**Note de synthèse
au Groupe permanent d'experts
pour les équipements sous pression nucléaires**

CODEP-DEP-2016-019209

Rapport IRSN/2016-00005

**Démarche proposée par AREVA pour justifier de la
ténacité suffisante des calottes du fond et du couvercle
de la cuve de l'EPR de Flamanville 3**

Figure 1 : démarche de justification et objets des demandes de la lettre en référence [4].
ZS : zone ségrégée

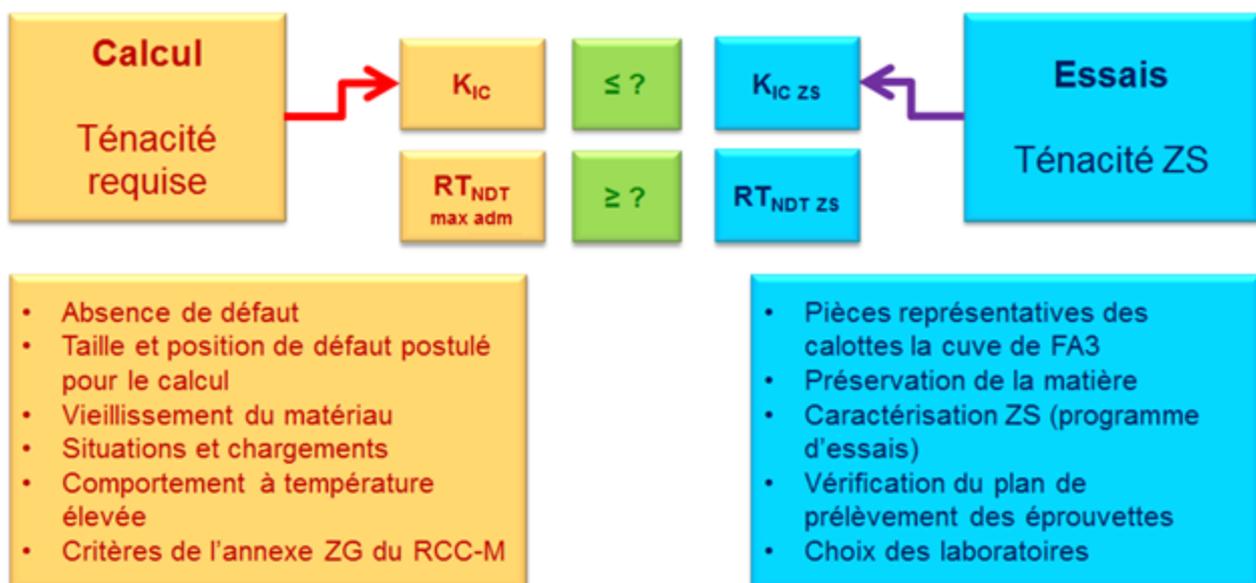
Cette démarche est schématisée sur la Figure 1.

La lettre de l'ASN en référence [4], qui faisait suite à l'avis du GP ESPN du 30 septembre 2015, comporte 15 demandes qui se rapportent soit à la détermination par le calcul des propriétés admissibles du matériau (en orange sur la Figure 1), soit à la détermination expérimentale des propriétés mécaniques en zone ségrégée (ZS, en bleu), soit à leur comparaison (en vert).

Figure 2 : résilience à 0°C (en J) et teneur en carbone en fonction de la position dans l'épaisseur à partir de la peau externe sur la carotte centrale de la calotte supérieure UA

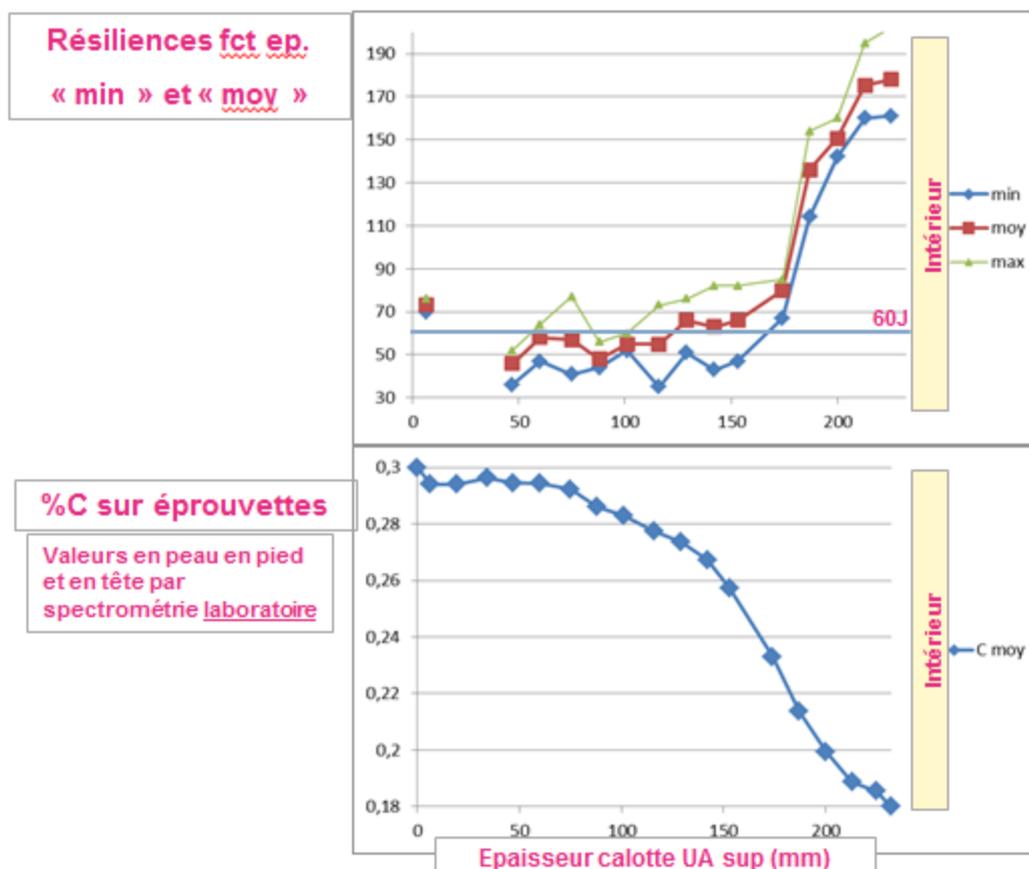
La calotte supérieure UA, à l'origine de la découverte de l'anomalie en 2014 et du dossier de justification proposé par AREVA, a fait l'objet d'investigations complémentaires début 2016. La totalité de la hauteur d'une carotte prélevée au centre de la calotte a été caractérisée grâce à des mesures de teneur en carbone par prélèvements de copeaux et des essais de résilience (Figure 2).

Il a été constaté à mi-épaisseur sur la carotte centrale de la calotte supérieure UA d'une part que la résilience est inférieure à 60 J à 0°C, et d'autre part que la valeur d'allongement à température ambiante est inférieure à 20 % (allongement de 18,4% obtenu sur éprouvette réduite), ce qui a remis en cause l'hypothèse d'AREVA selon laquelle l'effet de la ségrégation majeure positive en carbone se limite à la demi-épaisseur externe.

En conséquence, AREVA a revu la liste des situations à prendre en compte dans le dossier de justification ainsi que son dossier sur le comportement suffisamment ductile du matériau.

Concernant les situations à prendre en compte, AREVA ne limite plus désormais son analyse aux chocs chauds sollicitant des défauts hypothétiques situés en peau externe, mais considère également les chocs froids sollicitant des défauts hypothétiques positionnés aux trois quarts de l'épaisseur à partir de l'extérieur.

Figure 3 : mesures de teneurs en carbone à mi-épaisseur de la calotte supérieure UK par spectrométrie portative et sur copeaux. Le pas de mesure est différent, mais la taille des blocs est identique.

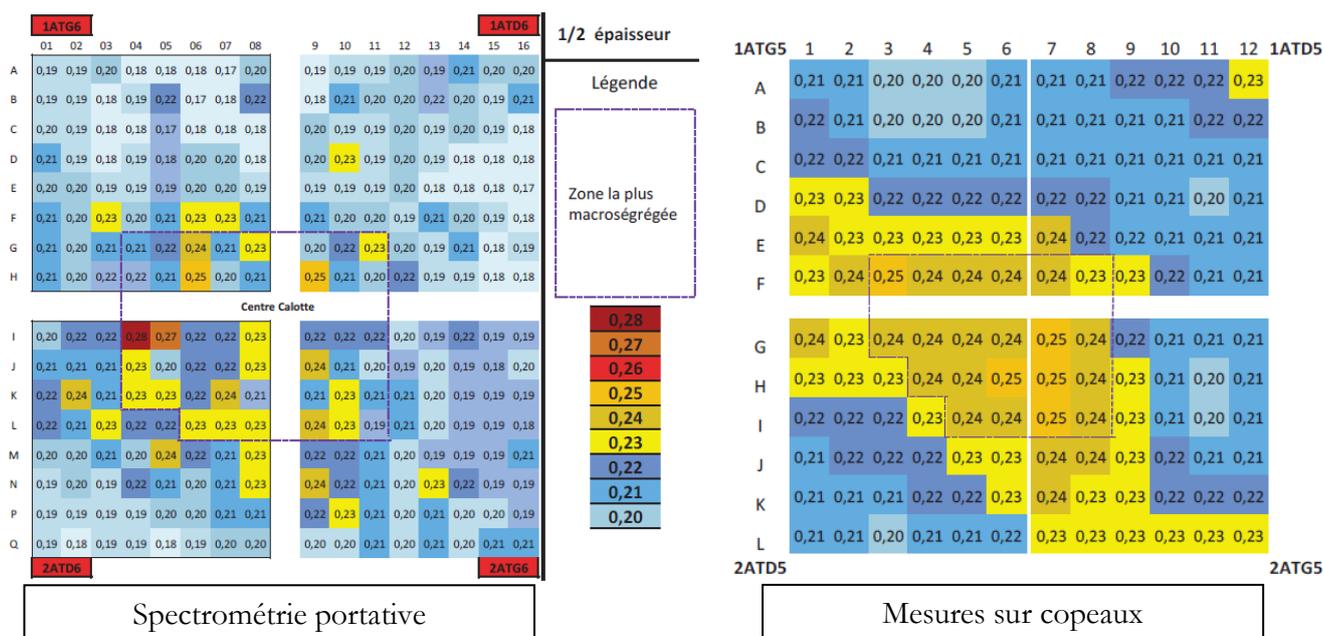
Pour les mesures par spectrométrie portative, l'incertitude a été évaluée par AREVA à $\pm 15\%$. AREVA souhaite affiner le procédé pour réduire cette incertitude à des valeurs de l'ordre de $\pm 10\%$. En 2015, AREVA avait mentionné une précision de mesure de 4%, obtenue à partir de 3 mesures sur un même point.

Pour ce qui concerne les mesures sur copeaux, l'incertitude a été réévaluée à $\pm 5\%$.

Les conséquences de ces incertitudes sont illustrées sur la Figure 3 qui présente des cartographies réalisées sur la même zone avec les deux méthodes à mi-épaisseur de la calotte supérieure UK. On constate toutefois sur cet exemple que les deux méthodes permettent de positionner la zone ségréguée de façon très similaire.

AREVA travaille actuellement à caractériser et optimiser les incertitudes de ces deux méthodes de mesure.
